工程指示 / 要求簡箋(E.I.)

工程指示編號：EI / 2753 / 20

工程名稱：亞皆老街中電

工程項目：幕牆 FD 門 鋁料加工 T3 5C (樣板層)

名稱	F.D門組裝圖	制圖	LHR	2020.10.22	修改	A	
材料	詳見本圖附表	復核	-	-	日期	2020.11.26	
顏色	UCT806812XL-3	批準			圖號	ASS-FD-UN01

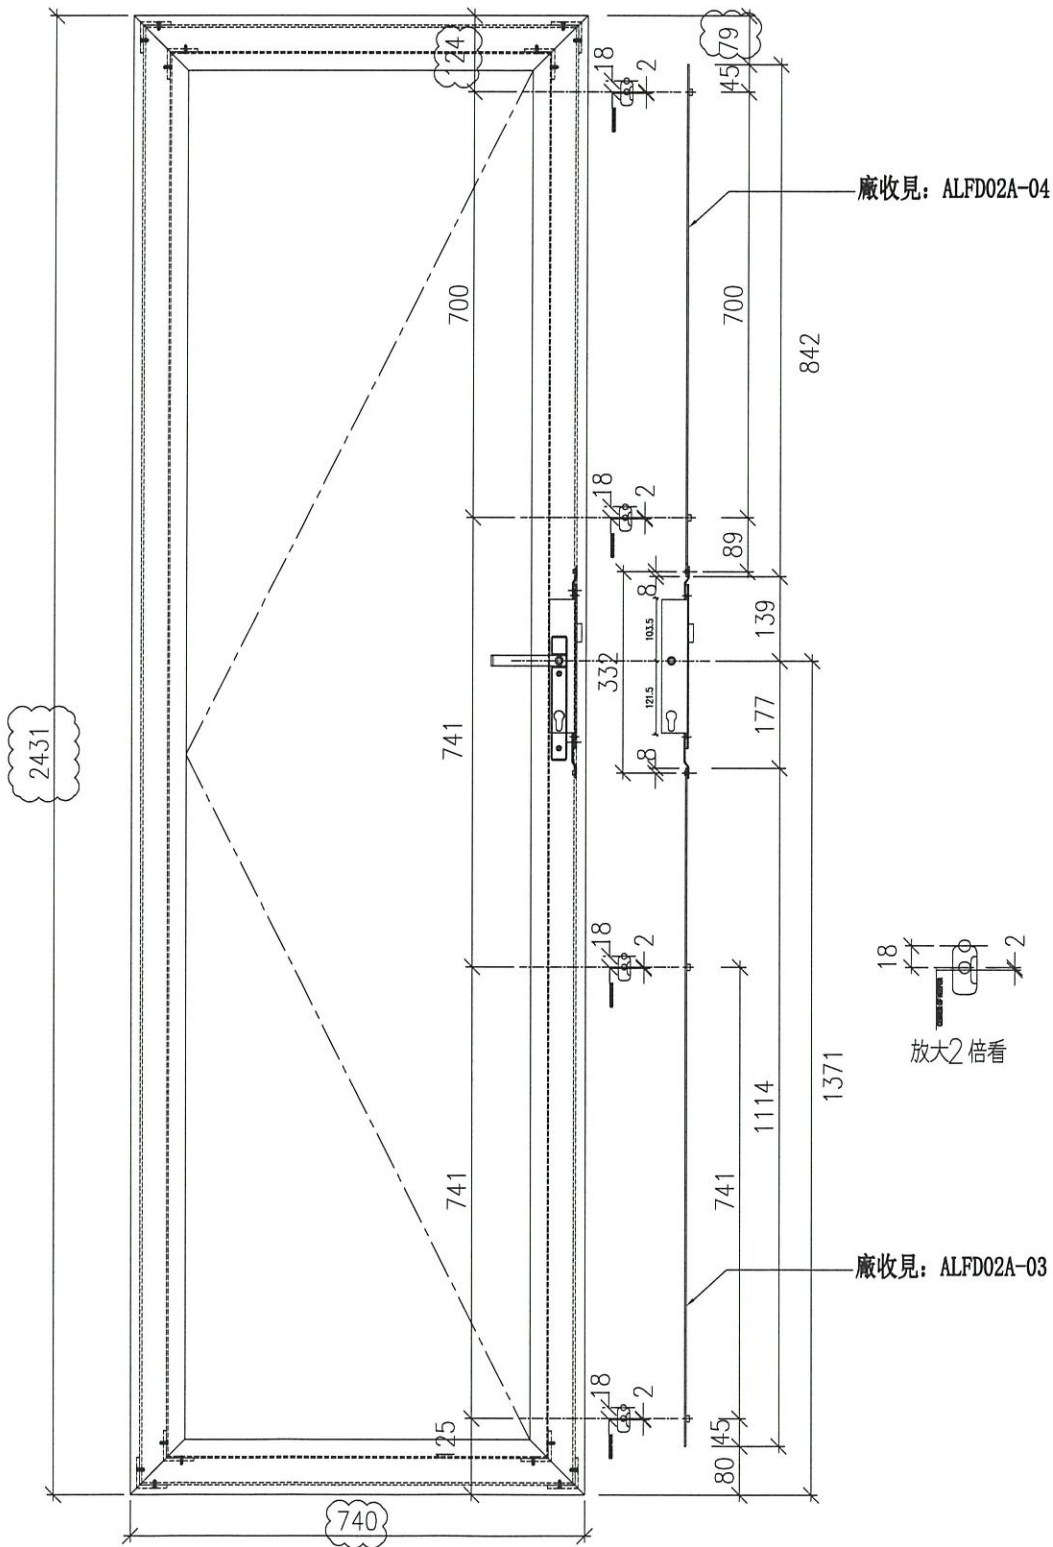
請按已修改及新增的加工圖生產 FD 門 1 隻供 T3 5C 安裝

1. FD 門闊度減少 5mm, 按 comment

名稱	窗沾加工圖	制圖	LHR	2020.10.21	修改	-	-	
材料	尼龍	復核			日期	-	-	
顏色	--	批准			圖號	CW-FD-25

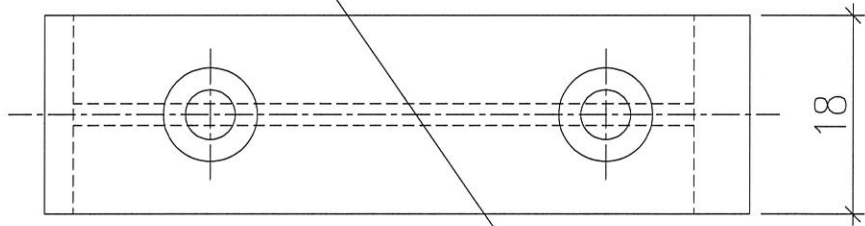
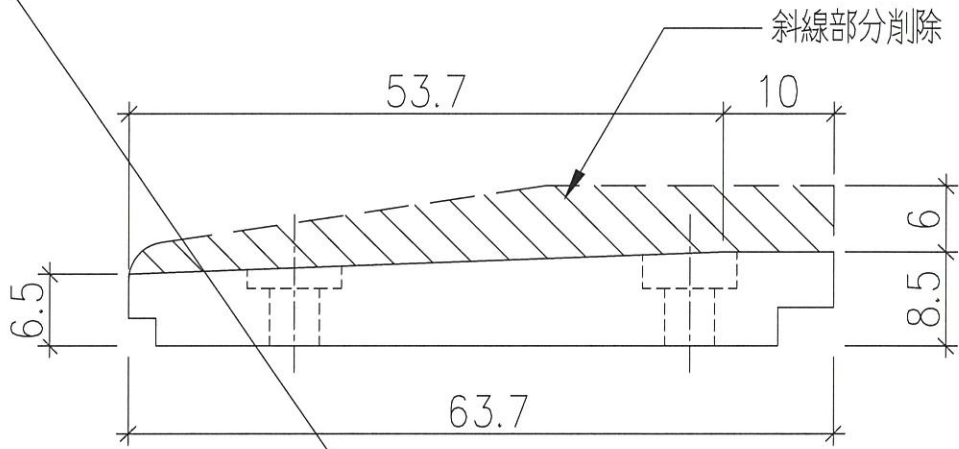
5. 不安裝窗沾

取消此圖

名稱	鋁角加工圖	制圖	LHR	2020.11.26	修改	-		
材料	50*89*5mm厚鋁角(用廢料)	復核	-	-	日期	-		
顏色	MILL	批准			圖號	CW-FD-27

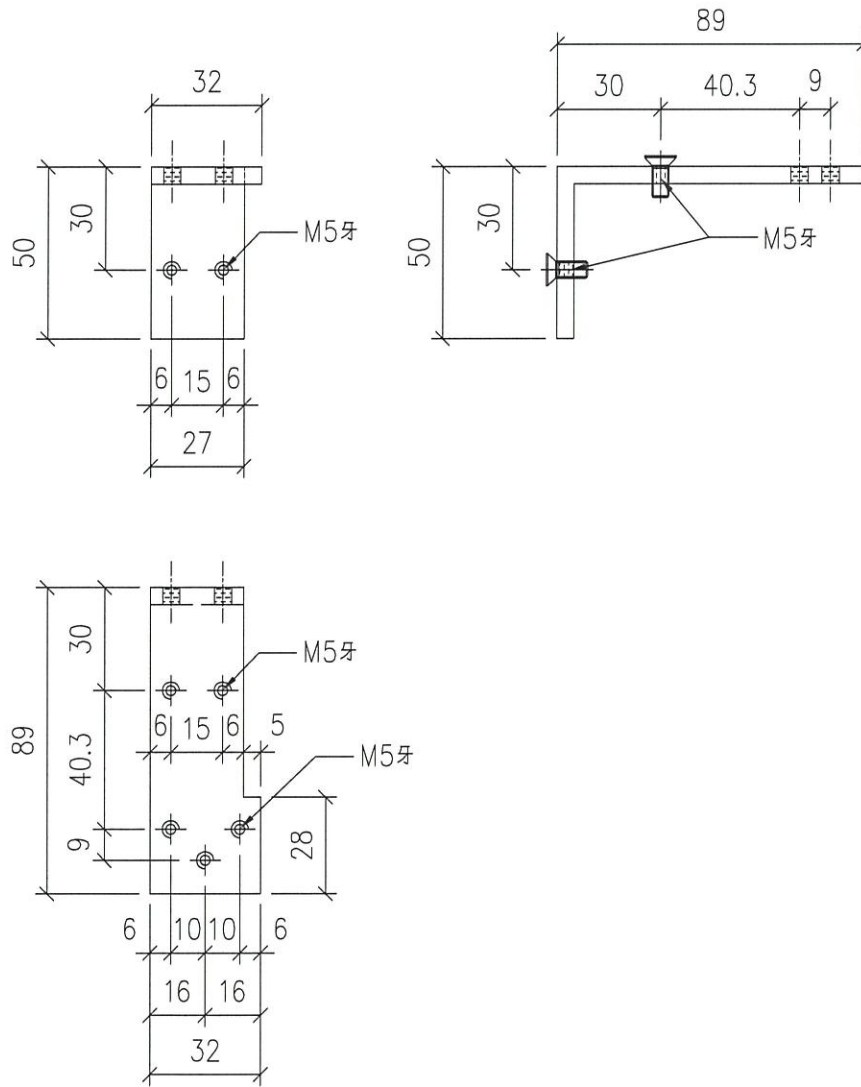
新增圖

名稱	鋁巴加工圖	制圖	LHR	2020.11.26	修改	-		
材料	18*2.5mm厚鋁巴(用廢料)	復核	-	-	日期	-		
顏色	MILL	批準			圖號	CW-FD-28

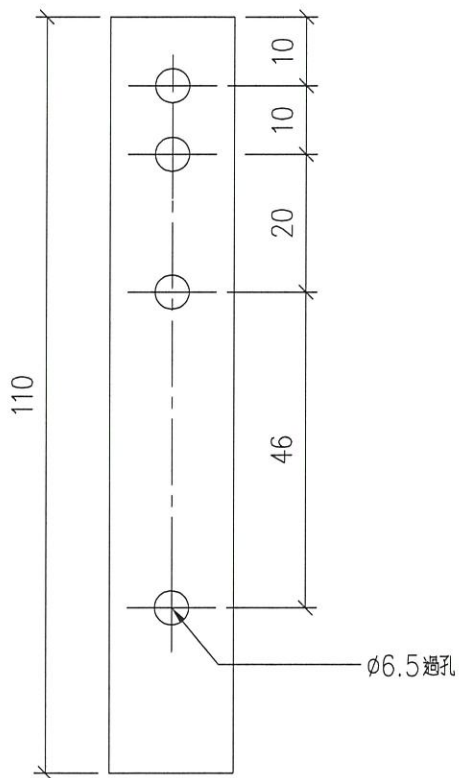
3. 合頁位置加門玉墊巴 5mm

新增圖

名稱	鋁巴加工圖	制圖	LHR	2020.11.26	修改	-	
材料	20*2.5mm 厚鋁巴(用廢料)	復核	-	-	日期	-	
顏色	MILL	批准			圖號	CW-FD-29

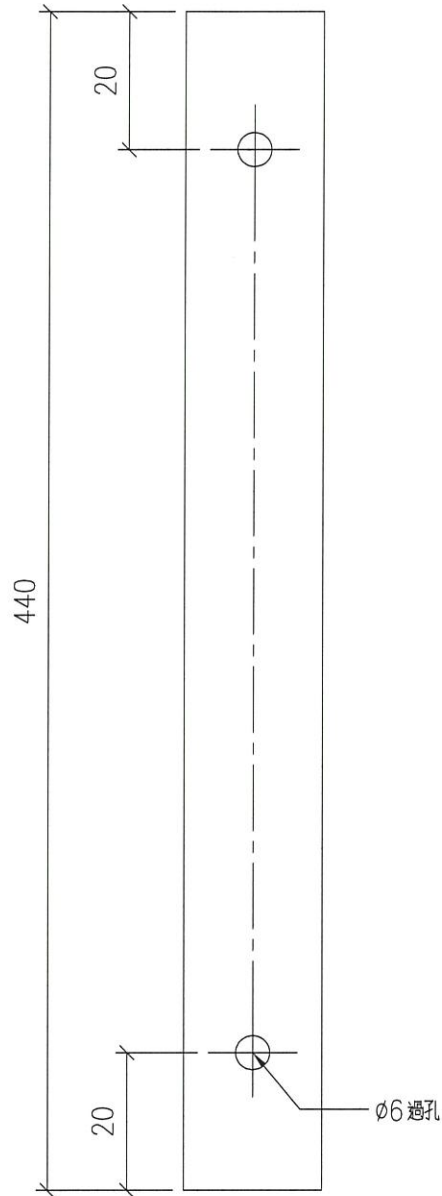
新增圖

名稱	鋁巴加工圖	制圖	LHR	2020.11.26	修改	-		
材料	37*5mm厚鋁巴(用廢料) ✓	復核	-	-	日期	-		
顏色	MILL	批準			圖號	CW-FD-30

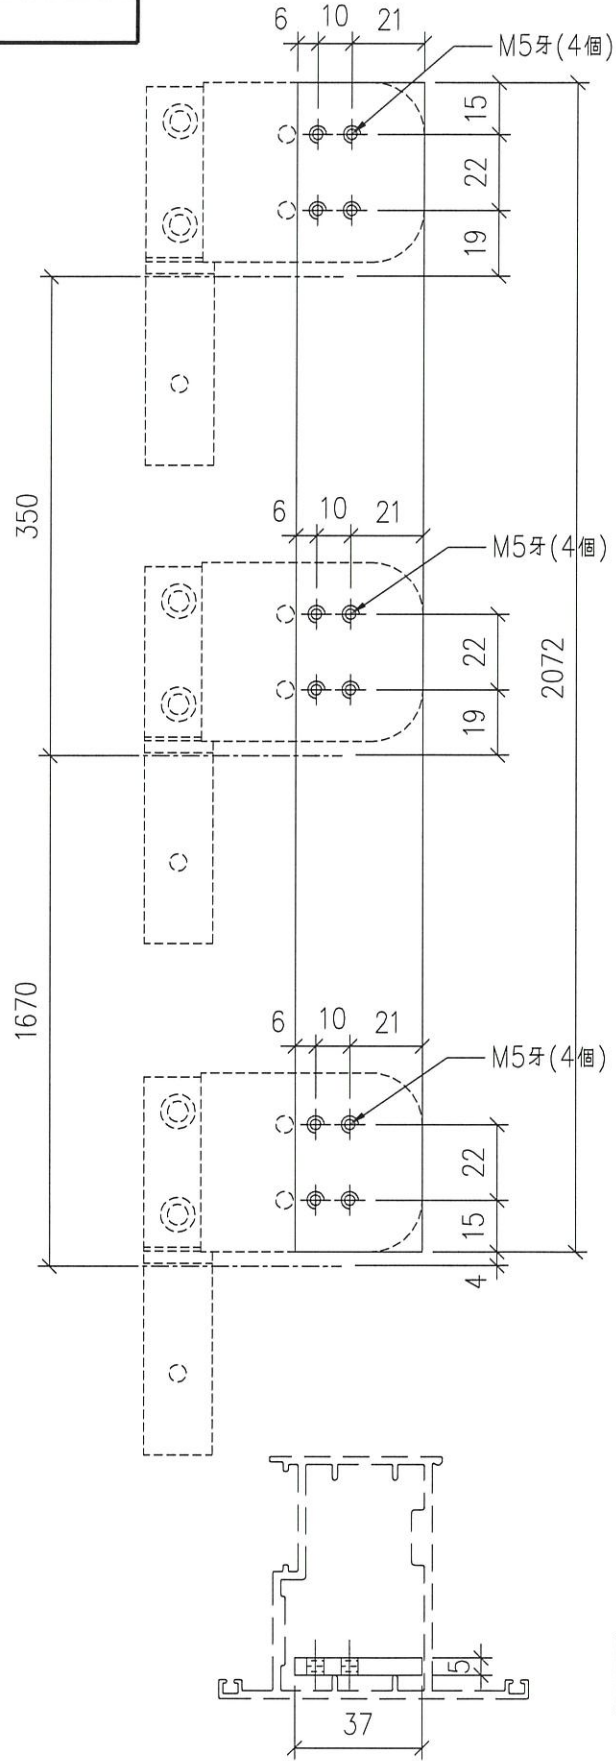
新增圖

名稱	鋁巴加工圖	制圖	LHR	2020.11.26	修改	-		
材料	37*5mm厚鋁巴(用廢料)	復核	-	-	日期	-		
顏色	MILL	批準			圖號	CW-FD-31

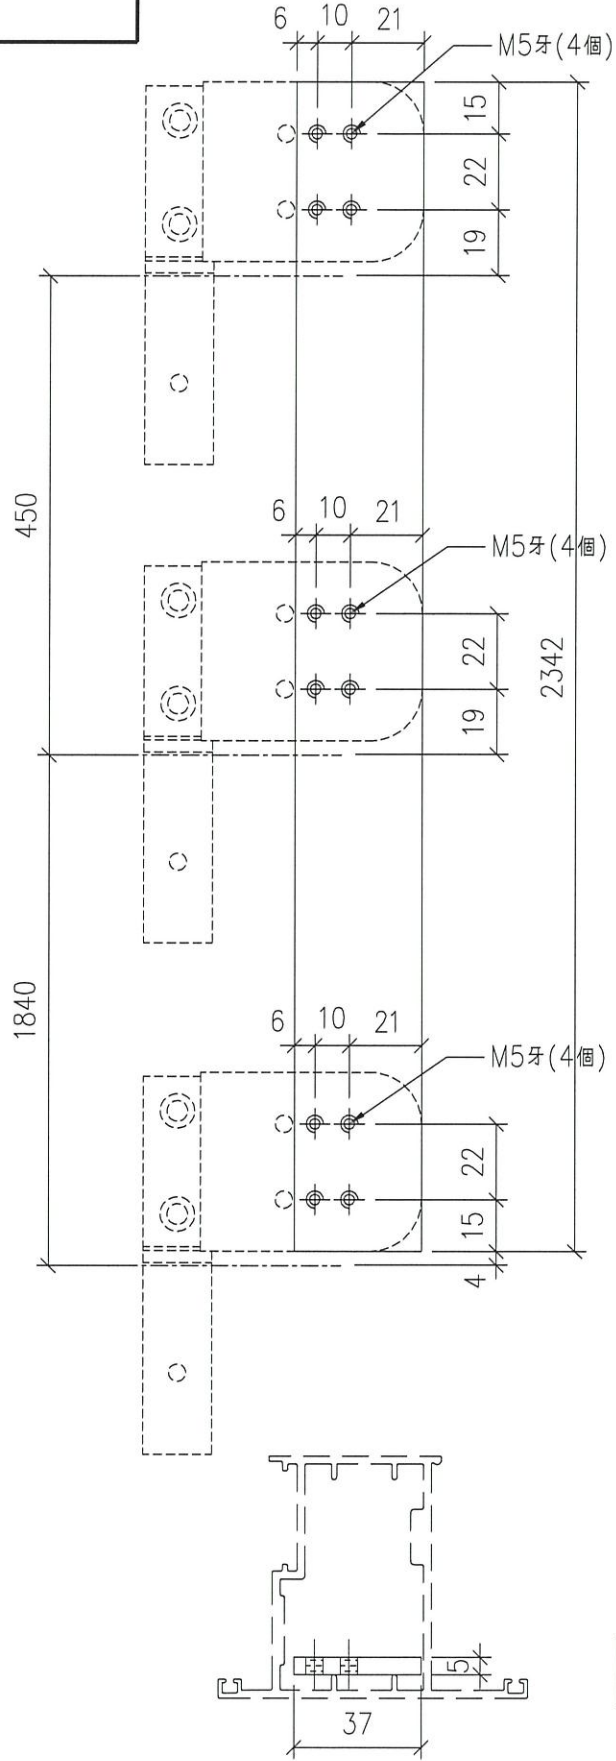
新增圖

名稱	窗沾加工圖	制圖	LHR	2020.11.26	修改	-	-	
材料	尼龍	復核			日期	-	-	
顏色	--	批准			圖號	HD-AW-01

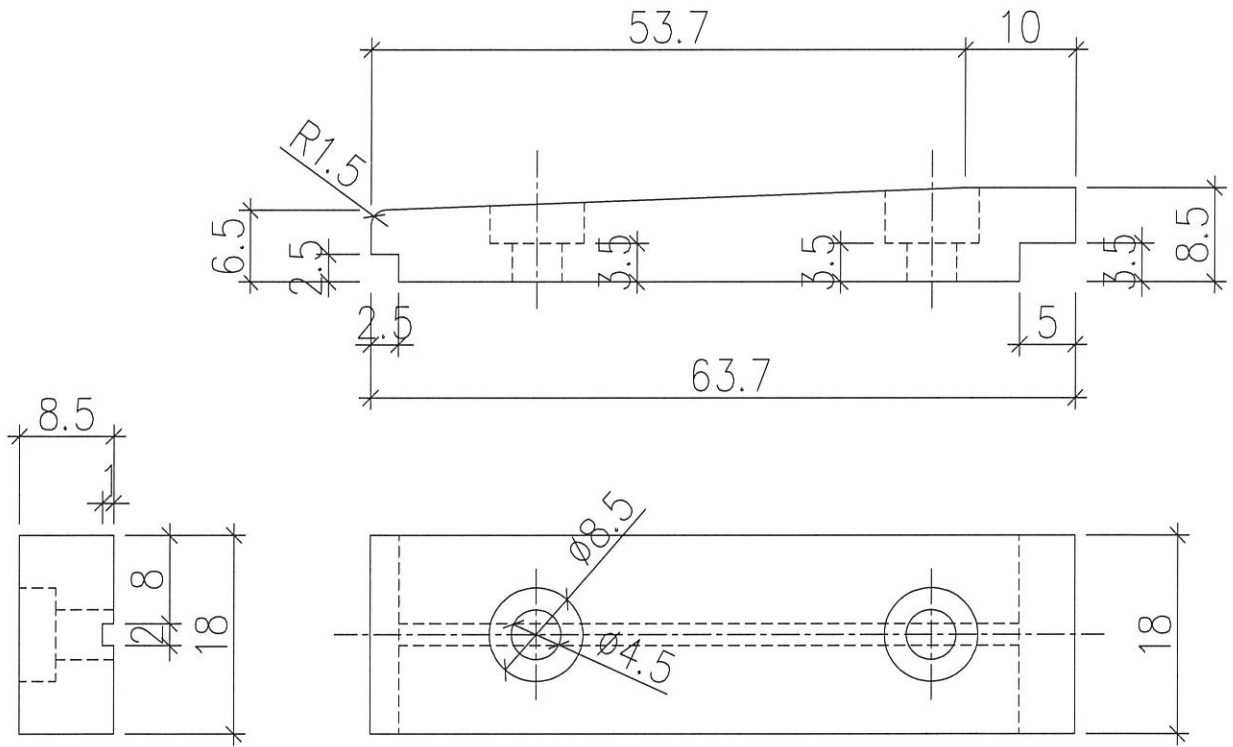
請開新模

有

不換

用現成  
 用現成  
 HD-AW-01改
